TRANS/WP.29/2004/21
5 December 2003

Всемирный форум для согласования правил
в области транспортных средств (WP.29)

ПРЕДЛОЖЕНИЕ ПО ПРОЕКТУ ДОПОЛНЕНИЯ 7 К ПОПРАВКАМ СЕРИИ 01
К ПРАВИЛАМ № 52

(Маломестные пассажирские транспортные средства категорий М2 и М3)

"Рис. 15b

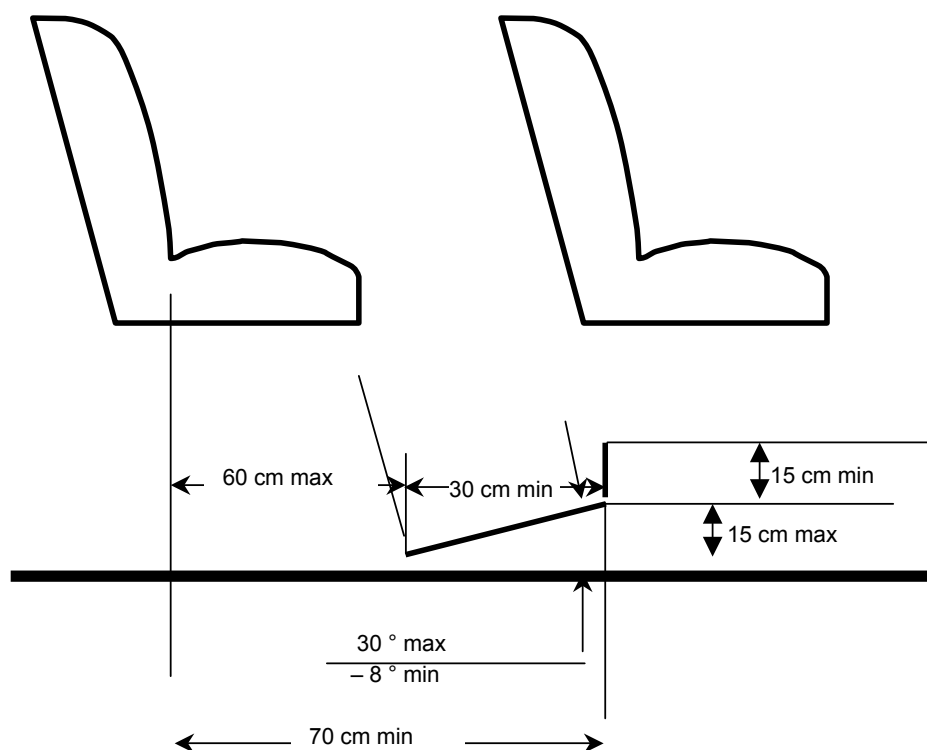
Включить новый рис. 15b следующего содержания:

ПРОСТРАНСТВО ДЛЯ ПАССАЖИРОВ НА СИДЕНЬЕ, РАСПОЛОЖЕННОМ ЗА
ДРУГИМ СИДЕНЬЕМ И/ИЛИ ОБРАЩЕННОМ К ПРОХОДУ
(см. пункт 5.7.8.5.2)

Включить новый пункт 5.7.8.5.2 следующего содержания:

"5.7.8.5.2 Для сиденья, расположенного за другим сиденьем и/или обращенного к проходу, должно быть предусмотрено минимальное свободное пространство для ног глубиной не менее 300 мм и шириной, соответствующей положениям пункта 5.7.8.2.1, как показано на рис. 15b приложения 3. Присутствие в этом пространстве ножек кресел и элементов, указанных в пунктах 5.7.8.1.3.3 и 5.7.8.1.3.4, может допускаться при том условии, что для ног пассажиров остается достаточно места. Это пространство для ног может частично располагаться в проходе и/или над ним, но оно не должно создавать никаких препятствий при измерении минимальной ширины прохода в соответствии с пунктом 5.7.5. В этом пространстве допускается частичное присутствие ремней безопасности и их креплений".

“Рис. 21

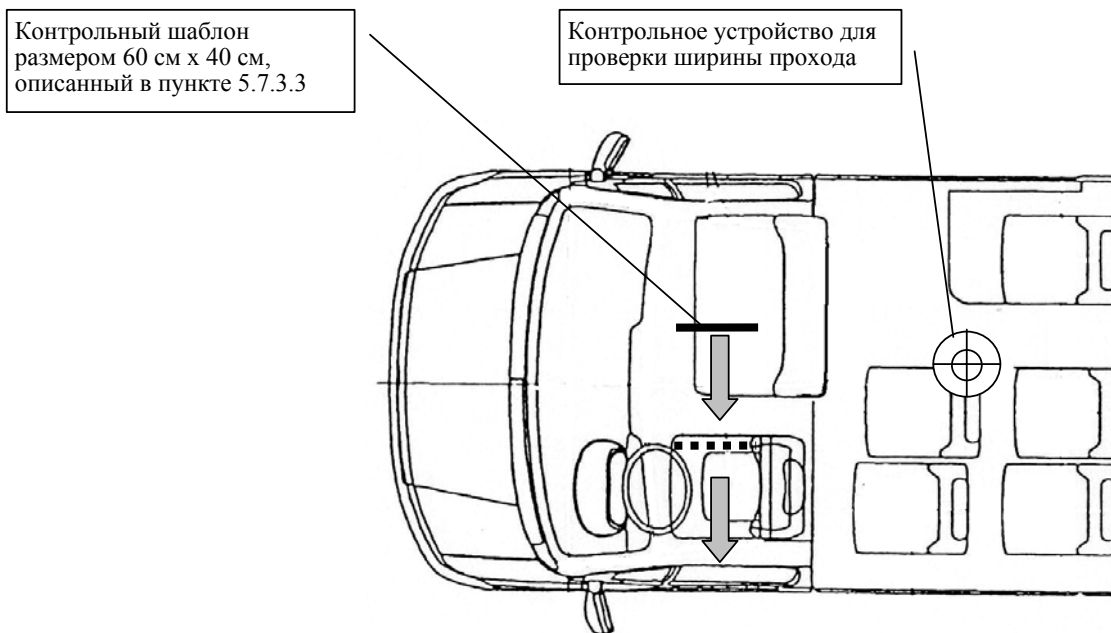
Включить новые рис. 21 и 22 следующего содержания:

ДОСТУП К ДВЕРИ ВОДИТЕЛЯ

(См. пункт 5.6.2.5.2)

Пункт 5.6.2.5.2 изменить следующим образом (знак сноски 5/ в тексте пункта и саму сноску 5/ следует исключить):

"5.6.2.5.2 дверь водителя может рассматриваться в качестве запасной двери для пассажиров, находящихся на сиденьях, расположенных рядом с сиденьем водителя, при условии, что обеспечена возможность перемещения контрольного шаблона от этих пассажирских сидений до выхода из транспортного средства через дверь водителя (см. рис. 21 в приложении 3).

Проверка доступа к двери водителя осуществляется в соответствии с предписаниями пункта 5.7.3.2 при помощи контрольного шаблона размером 600 x 400 мм, описанного в пункте 5.7.3.3. Служебная дверь, предусмотренная для пассажиров, должна располагаться со стороны транспортного средства, противоположной той, на которой располагается дверь водителя, и рассматривается в качестве запасной двери для водителя;"
